福島第一原子力発電所における地すべりの可能性について コメント回答

2023年4月3日
東京電力ホールディングス株式会社

No.	実施日	指摘事項	回答内容
1	2022.9.20 面談	<p>福島第一原子力発電所における地すべりの可能性</p> <ul style="list-style-type: none"> ・第94回特定原子力監視・評価検討会資料3-2のDタンクエリアのボーリング柱状図等から、段丘堆積物直下にN値が大きく下がる箇所が複数箇所存在すること ・過去の地震時にDタンクエリアのタンクが他のタンクエリアと異なり有意な滑動が生じていること ・以上のことから、コメントNo.2における調査結果等も考慮した上で、福島第一原子力発電所における地すべりの可能性について見解を示すこと 	<p>【2022.12.7 技術会合】</p> <ul style="list-style-type: none"> ・敷地内の既往のボーリング調査結果を再整理し、段丘堆積物直下の風化部の分布状況を整理した。
2	2022.9.20 面談	<p>福島第一原子力発電所敷地南側の地すべり地形の可能性</p> <ul style="list-style-type: none"> ・8月23日の面談資料のボーリング柱状図14箇所のうち約半数の箇所で段丘堆積物直下にN値が大きく下がる強風化部が存在すること、また、それらは孔口標高が高い箇所（約30m）に集中していること。 ・国土地理院の地図を見る限りにおいて、福島第一原子力発電所付近に地すべり地形と思われる箇所が複数箇所存在すること。また、それら地形は8月23日の面談で東京電力が示した見解「高さが異なる段丘面」とは形状が異なること。 ・以上のことから、再度、各種調査等を踏まえ、福島第一原子力発電所南側の地形について見解を示すこと 	<p>【2022.12.7 技術会合】</p> <ul style="list-style-type: none"> ・既往の空中写真判読図により、指摘された箇所の地形について、当時の当社の見解を説明した。 ・「地すべり地形と思われる」と指摘された複数箇所について、空中写真の再判読等を実施した結果を報告した。
3	2022.12.7 技術会合	<p>段丘堆積物直下の風化部の分布状況の検討を進め、既往のボーリング調査結果から富岡層風化部を読み取り、敷地内の分布状況を把握し、これを反映した地質平面図・断面図を作成する（東電）。</p>	<p>本資料「1.」で説明。</p>

図 基本ケースの解析モデル

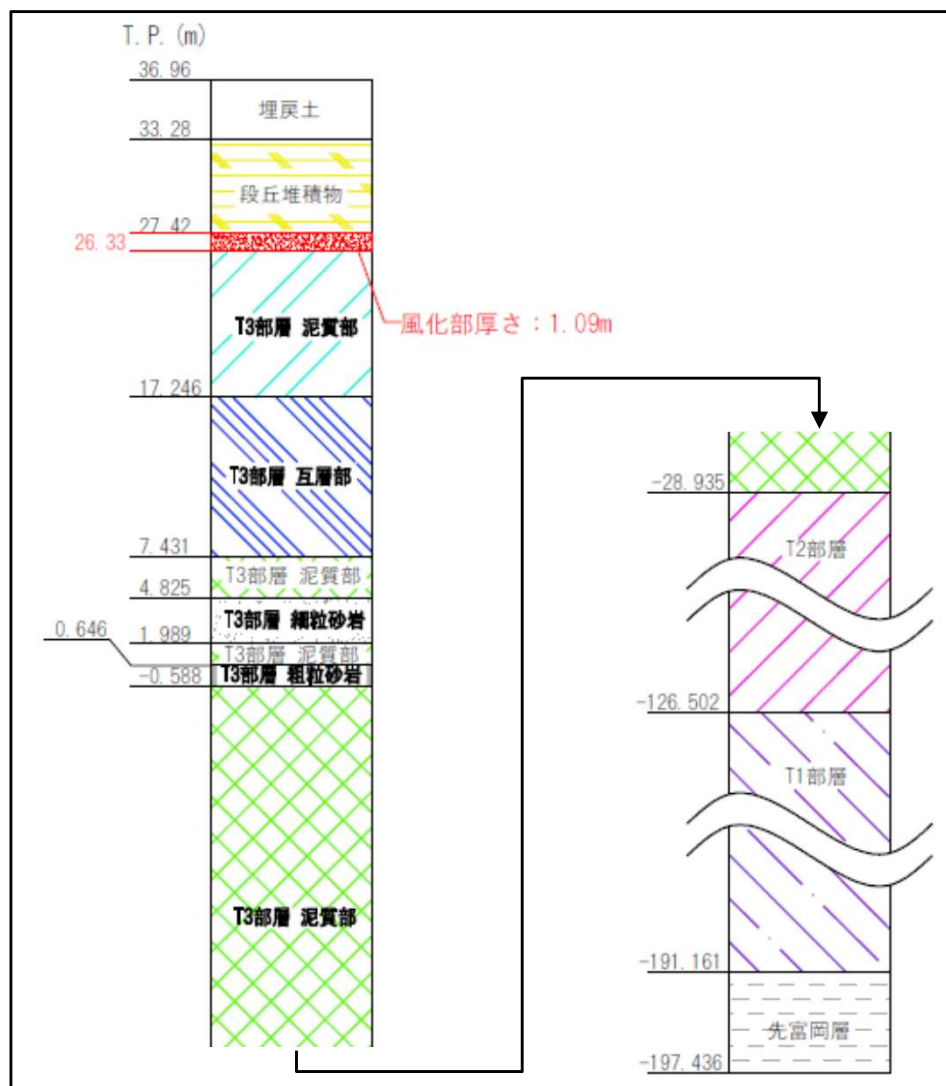
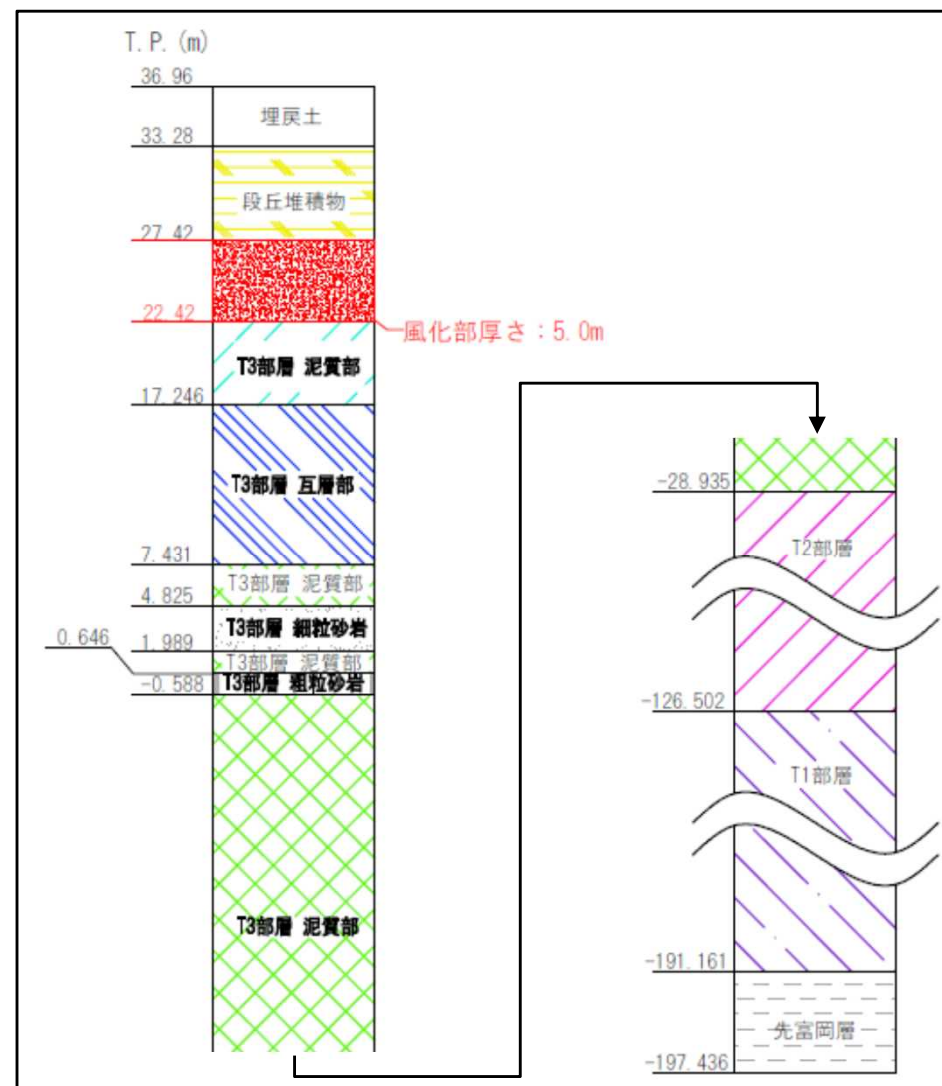
4	2022.12.7 技術会合	<p>富岡層風化部の介在による地盤の地震時応答への影響を検討する（東電）。</p>	<p>本資料「2.」で説明。</p>
5	2022.12.7 技術会合	<p>コメントNo.4の検討の結果、風化部の介在による地盤安定性への影響の可能性が認められる場合は、ボーリング調査と室内試験を行い、風化部の物性を評価し、今後の基礎地盤の安定性評価への適用の必要性を検討する（東電）。ボーリング調査の計画ができれば、報告すること（規制庁）。</p>	<p>本資料「3.」で説明。</p>
6	2022.12.7 技術会合	<p>大規模な地すべり跡が見られないという東電の見解について、当該検討に資する情報をより充実しうる観点から、同様の地形を有する南相馬市塚原地区・楢葉町下小埜地区についても地形判読を実施すること（規制庁）。</p>	<p>本資料「4.」で説明。</p>

- 地震応答解析用の一次元解析モデルを左下図に示す。本解析モデルを「基本ケース」とし、**風化部の厚さとN値を変化させたパラスタ用解析モデルの解析結果を比較**することにより、風化部の介在による影響を確認する。
